**A2 Autostrada del Mediterraneo**  
**Lavori di costruzione del nuovo**  
**svincolo di Cosenza Nord al Km 250+000**  
**in località Settimo di Rende**

**PROGETTO DEFINITIVO**

Nota di riscontro a osservazioni prot. 13604 del 04/12/2023

**RICHIESTA DI INTEGRAZIONI DA PARTE DELLA COMMISSIONE TECNICA DI VERIFICA DELL'IMPATTO AMBIENTALE – VIA E VAS - NOTA DI RISCONTRO**

**Figura 1-1 – Soluzione A**

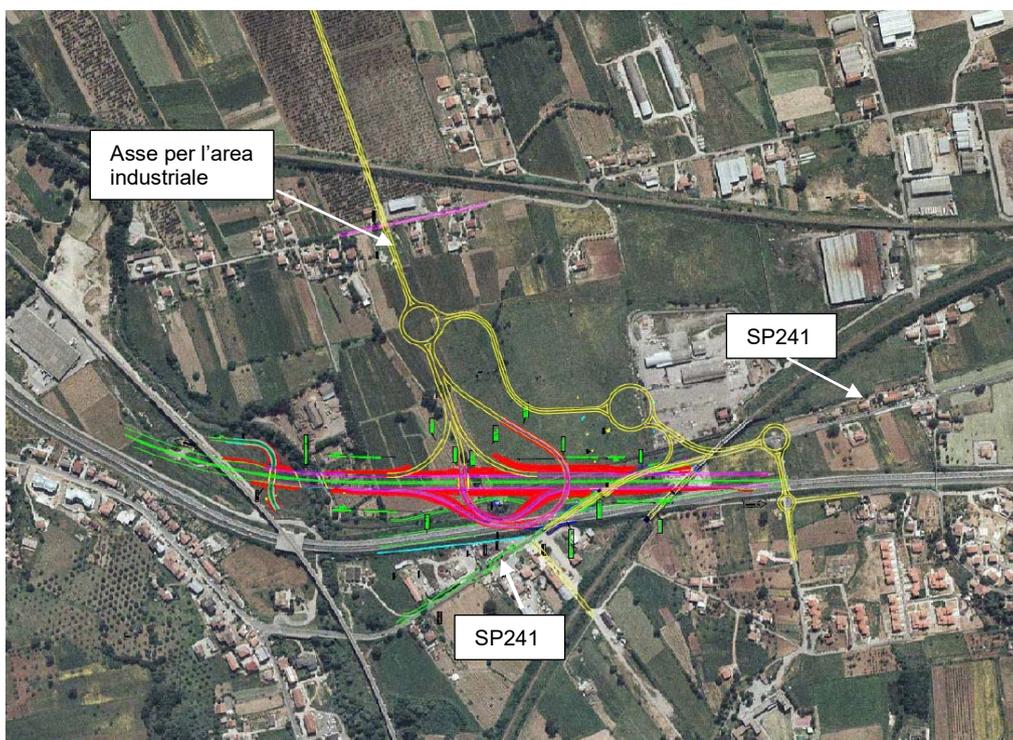
1.1 Indicare se, vista la complessità del territorio, sono state analizzate ipotesi progettuali alternative che dovranno essere analizzate in termini ambientali e successivamente confrontate con l'alternativa zero, già presa in considerazione nell'attuale studio preliminare.

Questa prima ipotesi era stata già sommariamente elaborata nel 2002 in occasione dei “Lavori di ammodernamento della SA-RC tratto dal km 244+700 al 253+700” eseguiti dall’impresa ASTALDI (all’epoca DIPENTA Costruzioni spa) nell’ambito dei quali fu realizzato il sottovia di svincolo al km 250 circa. Nello studio allora sviluppato, si prevedeva di collegare l’autostrada con la nuova viabilità diretta all’area industriale e con la SP 241 ed il costruendo parallelo “Viale Parco”. Il complesso e articolato schema progettuale adottato (del tipo a racchetta) comprendeva anche vari interventi di viabilità locale e presentava la necessità di intervenire nuovamente sull’autostrada, poiché richiedeva la realizzazione di una nuova opera di attraversamento oltre a quella già realizzata.

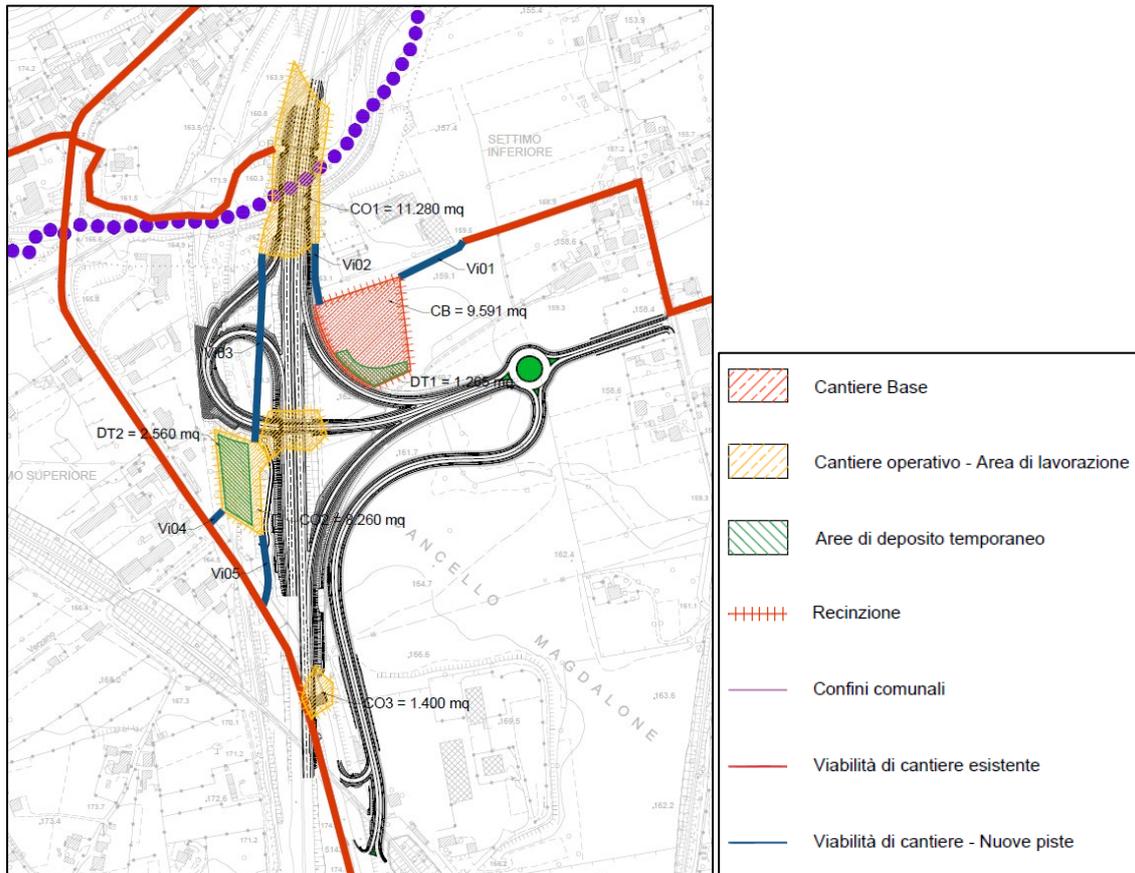
2.5. Integrare lo SPA con valutazioni sullo stato del torrente Settimo, incluso lo stato qualitativo.

Il contesto ambientale attraversato dal Torrente Settimo, nella zona di interferenza con l'opera in progetto, è molto diversificato, in quanto lambisce zone a carattere agricolo ed industriale, ricadenti nel Comune di Rende, ed altre a vocazione più residenziale, all'interno del Comune di Montalto Uffugo.

La concentrazione di Nitrati ed Azoto totale, può essere riferibile a scarichi di tipo urbano o industriale legato alla zootecnia, così come la presenza di *Escherichia coli*, che solitamente si trovano nelle feci umane e animali, nei liquami e nelle fonti di acqua inquinata.

Anche la presenza di solfati e cloruri, unitamente a metalli quali Ferro, Rame, Zinco, può essere riferibile, a sovrapposizioni con contaminazione di tipo industriale o agricolo.

**Figura 4-1 – Stralcio aree e viabilità di cantiere**

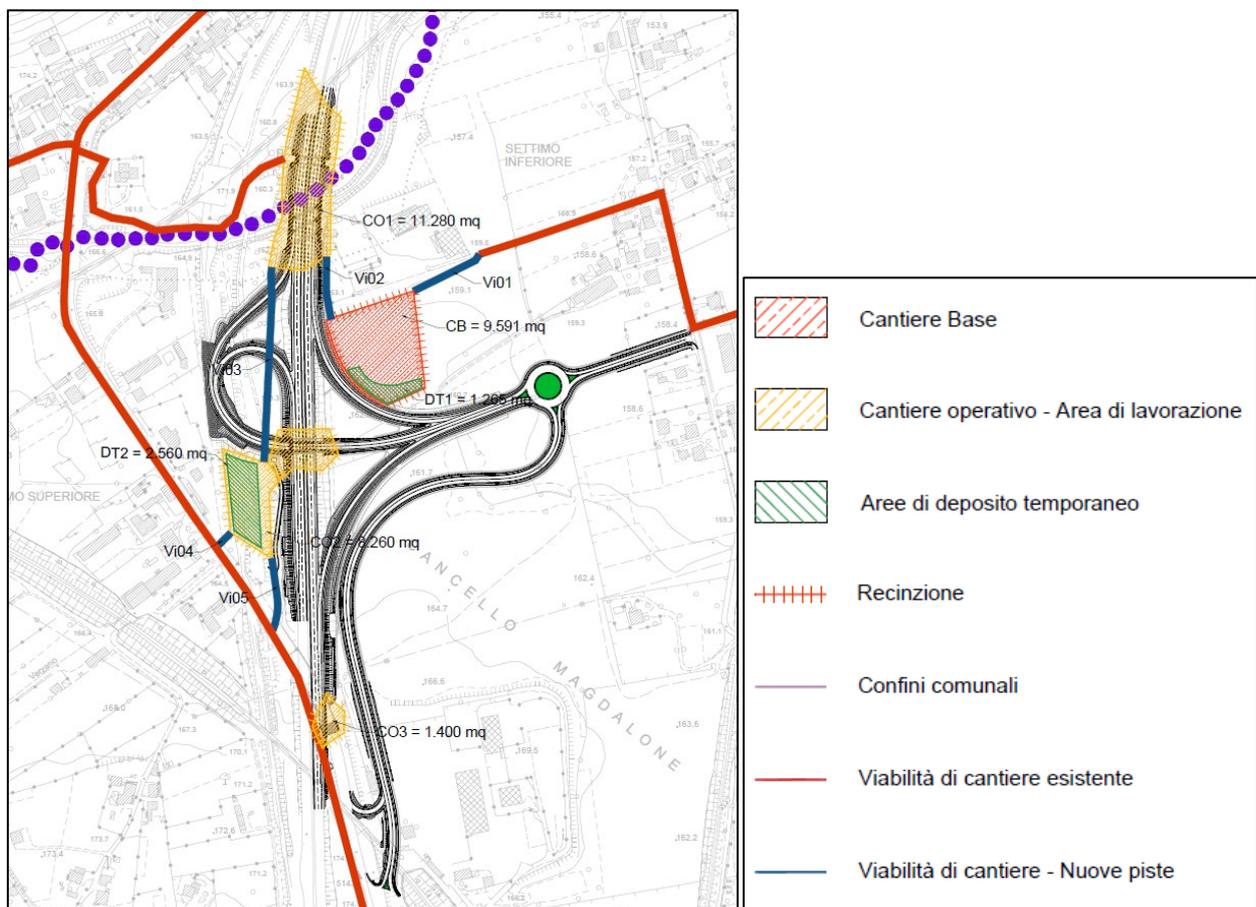
4.1. Chiarire la interferenza dell'infrastruttura sia in fase di cantiere (tombamento) che in esercizio, con gli habitat descritti, quale l'habitat di interesse comunitario 92A0 Foreste a galleria di Salix alba e Populus alba, individuando chiaramente su planimetria in scala adeguata, le specie interferite e le relative estensioni in metri quadrati.

In fase di cantiere, si prevede, per l'allargamento delle pile del ponte sul Torrente Settimo, una parzializzazione provvisoria durante la fase di secca del corso d'acqua. Non si prevedono opere provvisionali. Si specifica che non è previsto l'attraversamento del Torrente Settimo e che tutte le aree di cantiere previste, compresa l'area del Cantiere Operativo CO01 oggetto di tali interventi, sono raggiungibili mediante piste di cantiere già esistenti o comunque per le quali si prevede un allargamento in sede senza rimozione di specie arborea.

**Figura 5-1 – Stralcio della Planimetria delle Opere a Verde**

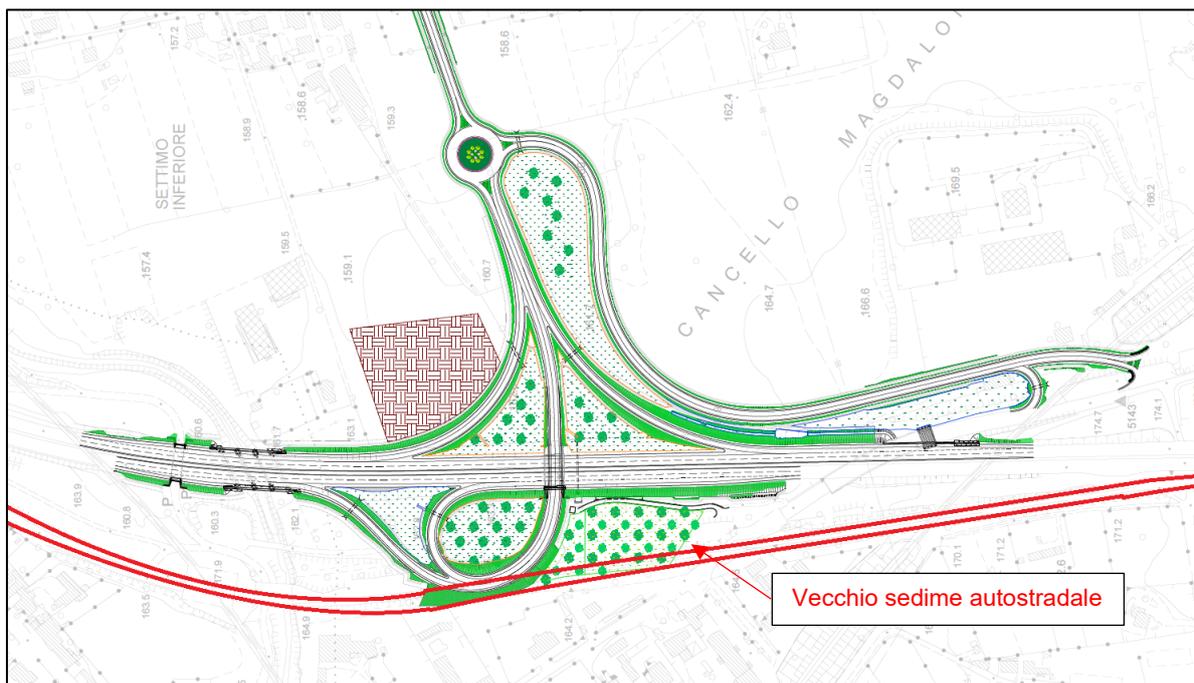
5.3. Descrivere gli interventi riportati relativi alla “dismissione, già in essere, del vecchio tracciato autostradale, adiacente a quello in progetto e sul quale si potrà prevedere recupero di suolo naturale.” Chiarirne entità e localizzazione nonché tempi previsti, inserendo tali interventi nel presente progetto.

Il presente progetto interferisce in modo minimale con i reliquati della vecchia autostrada non più in uso in seguito alla realizzazione del nuovo tracciato. Su dette aree si prevede la demolizione di eventuali residui di pavimentazione ed il recupero tramite la posa di terreno vegetale e di inerbimento, senza intervenire sulla restante parte che si trova al di fuori dell'area di intervento.

**Figura 10-1 – Stralcio planimetrico – Posizione del progetto rispetto alla ZSC**

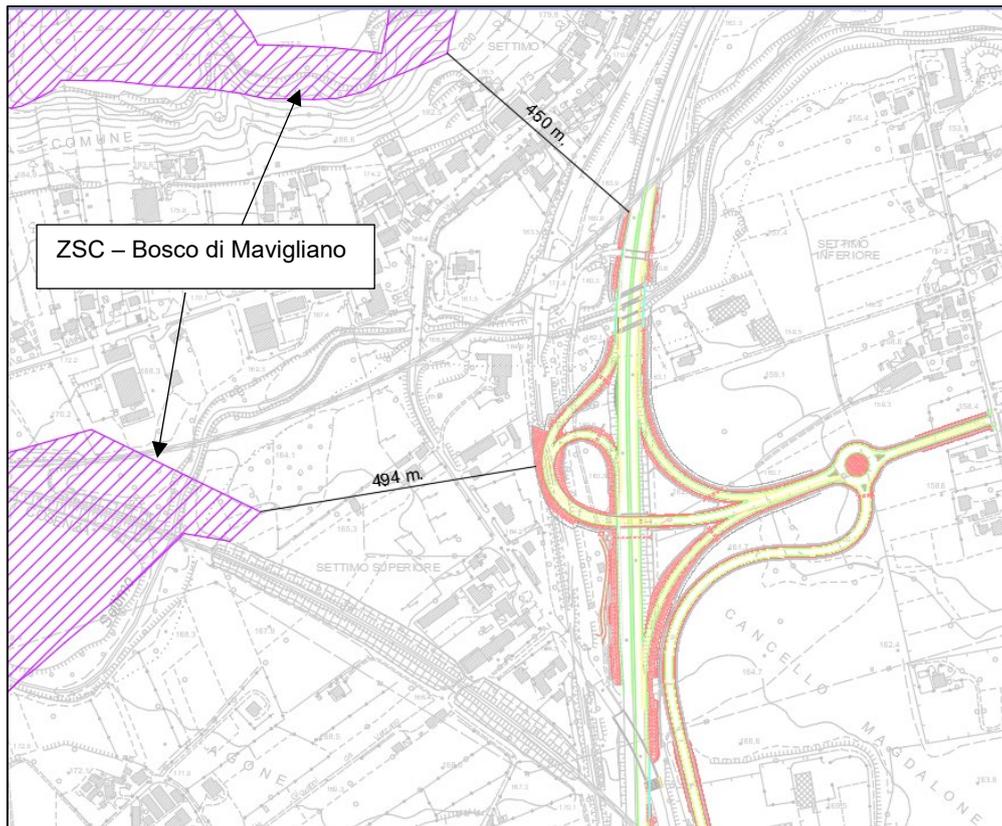
10.3. Riportare una planimetria a scala adeguata per l'individuazione della posizione del progetto rispetto all'area Natura 2000

Lo SPA è stato integrato mediante la redazione di una planimetria ad hoc (elaborato "T00IA01AMBCT52A" – "Carta delle Aree Natura 2000") che si allega e a cui si rimanda per l'individuazione della posizione del progetto rispetto all'area Natura 2000 di interesse "ZSC IT9310056 Bosco di Mavigliano".
